**Mission régionale d'autorité environnementale
ÎLE-DE-FRANCE**

**Avis délégué
sur le projet de construction d'un parc industriel et
logistique à Saint-Ouen-l'Aumône et Éragny-sur-Oise (Val-
d'Oise)**

**N° APJIF-2022-074
en date du 01/12/2022**

Figure 8: Carte des pollutions sonores, en dB(A). Source : MRAe d'après une carte extraite du site BruitParif.

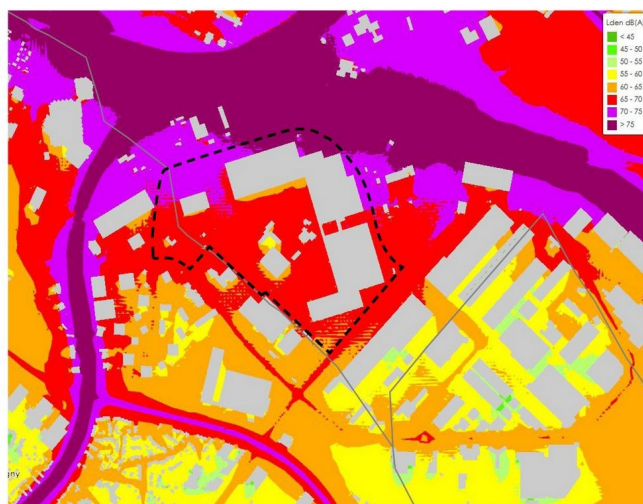
Cependant, cette étude ne rend pas compte des conditions initiales du site. Du fait de la présence d'importants axes routiers, la pollution sonore sur le site atteint des niveaux particulièrement élevés (Figure 8). Cette pollution dépasse les 65 dB(A) sur l'ensemble du terrain. Si l'étude d'impact rappelle cette situation dans une carte produite par Bruitparif (p. 225), elle n'explique pas quelles mesures seront mises en place pour garantir la protection des personnes qui travailleront sur le site (bardage des engins, choix des revêtements, réduction de la vitesse sur le site, etc.).

(6) L'Autorité environnementale recommande de préciser les mesures de protection envisagées pour limiter, si possible à la source, l'exposition aux pollutions sonores des personnes travaillant sur le site.

Figure 9: Schéma synthétisant la gestion des eaux pluviales. Source : Étude d'impact (p. 91).

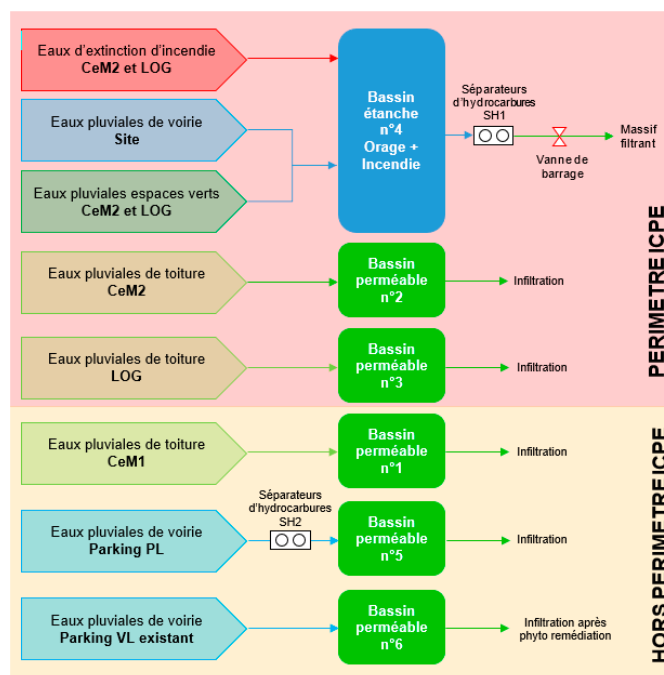
L'étude d'impact signale qu'un bureau d'étude a été missionné afin de valider le mode de gestion des eaux pluviales (p. 91). Les calculs des dimensionnements des différents bassins de rétention sont détaillés avec pour hypothèse retenue une pluie d'occurrence vicennale au regard des règles édictées dans le guide technique D9⁶ pour la gestion des eaux d'extinction d'incendie (p. 91 à 98).

Les moyens de surveillance des ouvrages et d'intervention en cas de pollution accidentelle ainsi que les dispositifs de traitement des eaux pluviales (séparateurs d'hydrocarbures) sont bien précisés. Ces dispositifs de gestion et traitement des eaux des eaux pluviales sont intégrés dans le champ des mesures de réduction prises pour limiter l'impact sur le milieu naturel (p. 179).
